BOLLETTINO - BULLETIN

TECNICO • TECHNICAL	●	GRUPPO • GROUP	6
RICAMBI • SPARE PARTS	●	NR • NO	23
INFORMAZIONI • INFORMATION		DATA • DATE	05-04

MODELS: Mistblowers AT2062
SUBJECT: Liquid tank assembly

PREMODIFICA - OLD ASSY	POSTMODIFICA - NEW ASSY

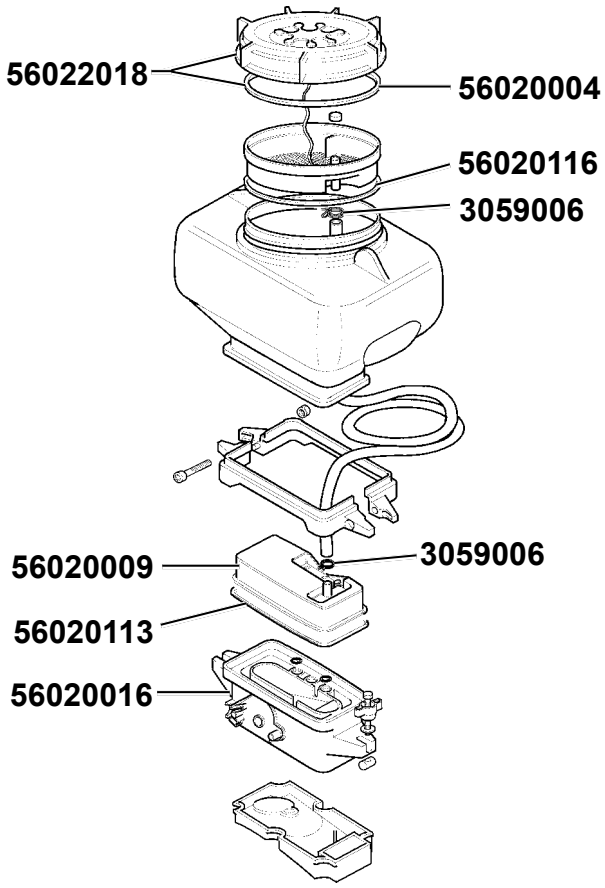
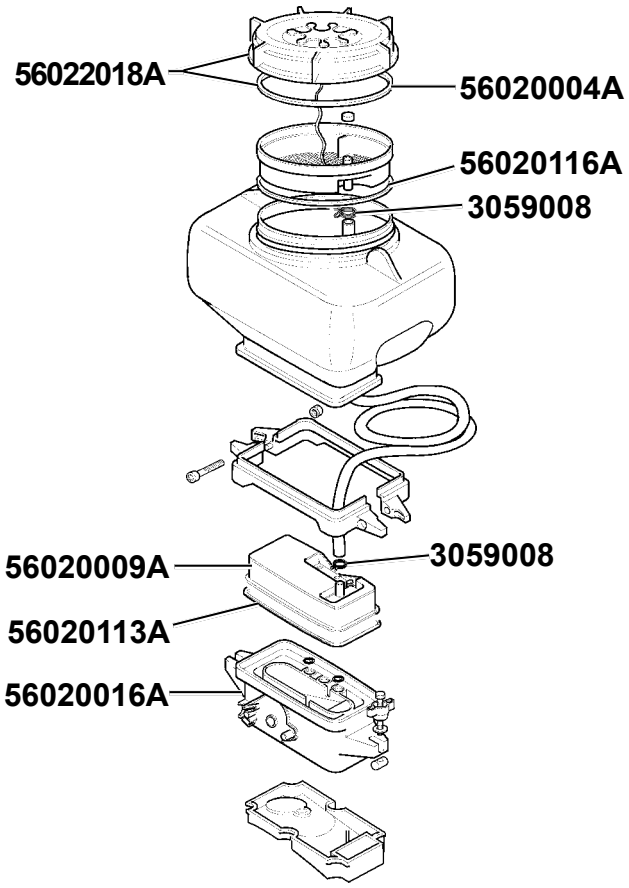
DESCRIZIONE: Miglioramento prodotto: modificate le guarnizioni del coperchio e del filtro. Modificati il supporto serbatoio, il diaframma e relativa guarnizione. Introdotte le fascette in acciaio inox all'interno del serbatoio.
INTERCAMBIABILITÁ: Sì
DISPONIBILITÀ RICAMBI: I particolari premodifica verranno forniti ad esaurimento.
DECORRENZA: Maggio 2004

DESCRIPTIONS: Product improvement: cover and filter gasket modification. Modified form of the tank support, diaphragms and gaskets. Introduced steel hose clips inside the tank.
INTERCHANGEABILITY: Yes
PARTS AVAILABILITY: Old assy will be available up to stock depletion.
CUT-IN DATE: May 2004
